Adjunto a este escrito se envía una nueva versión del informe que SEMAF elaboró con motivo de la puesta en marcha de la Versión 4 de ASFA Digital en Ancho Métrico.

ASFA DIGITAL EN RAM.

Informe sobre nueva versión V4.

Versión 4
Julio 2021

SECUENCIA APEADERO ENTRE SPN Y PASO A NIVEL SITUACIÓN ACTUAL

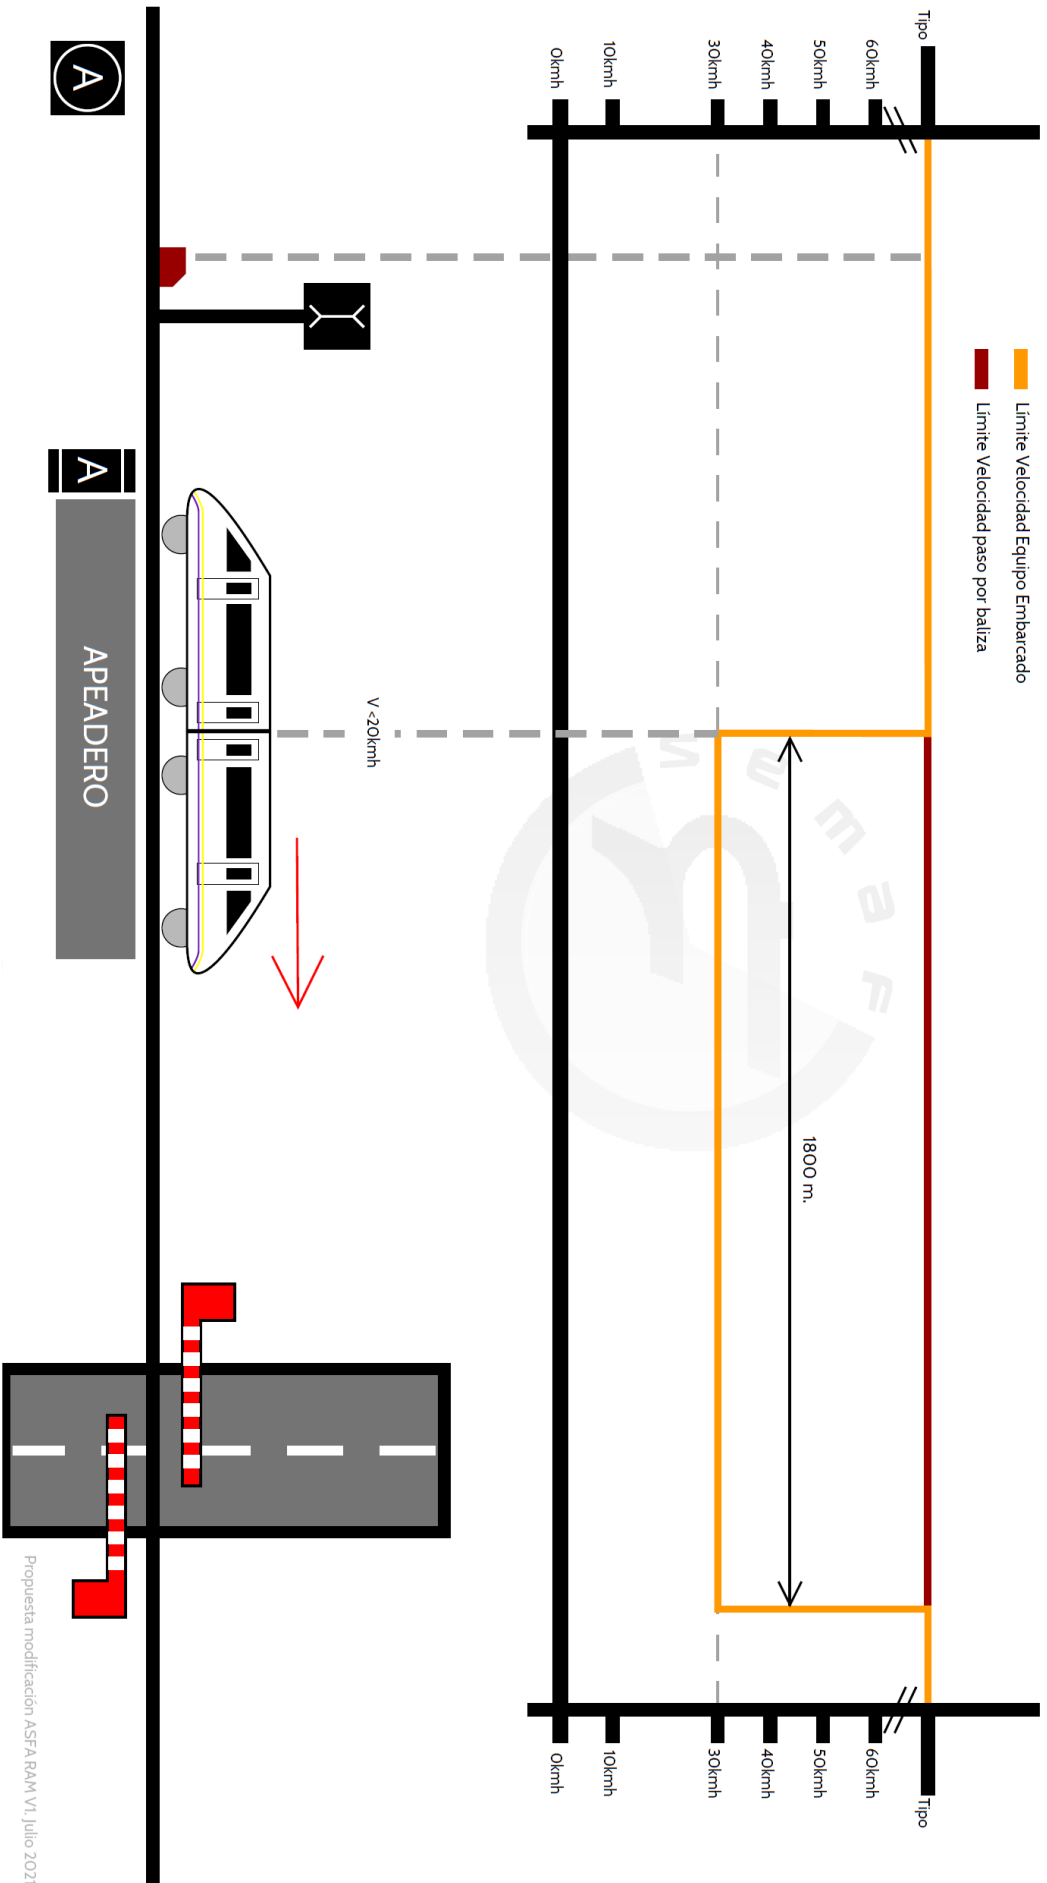
En la nueva V4, siempre y cuando el tren baja de 20kmh se pasa a considerar como desprotegido el PN. La normativa en vigor recoge este hecho pero, en el caso de efectuar una parada comercial prescrita, si esta no supera los dos minutos, el PN se sigue considerando protegido. En este caso, la nueva V4 considera el PN desprotegido al contrario que lo establecido en la normativa.

En la situación actual, en el momento en el que un tren circula por debajo de 20km/h, tras haber reconocido el Maquinista PN Protegido, el sistema ASFA pasa a hacer un control de 30km/h y PN Desprotegido. La reglamentación actual, contempla que, en el caso de un Apeadero, aunque se circule por debajo de 20km/h, si la parada no supera los 2 minutos, el PN se sigue considerando como protegido. Con la versión actual, al parar en el apeadero, como se baja de 20km/h, el sistema ASFA pasa a hacer el control a 30 como PN Desprotegido, aunque la parada dure menos de 2 minutos.

La solución más efectiva que hemos encontrado para casos como este es la de instalar una señal de protección de Paso a Nivel repetidora después de la parada. Como los Pasos a Nivel están programados con los tiempos de parada, si la parada se ajusta a lo establecido, la señal seguirá mostrando el aspecto de PN protegido, liberando al sistema de las restricciones previas por haber circulado a menos de 20kmh. Si la parada excediera el tiempo establecido o se diera cualquier otra circunstancia, la SPN repetidora mostraría el aspecto de PN desprotegido y al pasar por ella, el equipo ASFA seguiría marcando PN desprotegido.
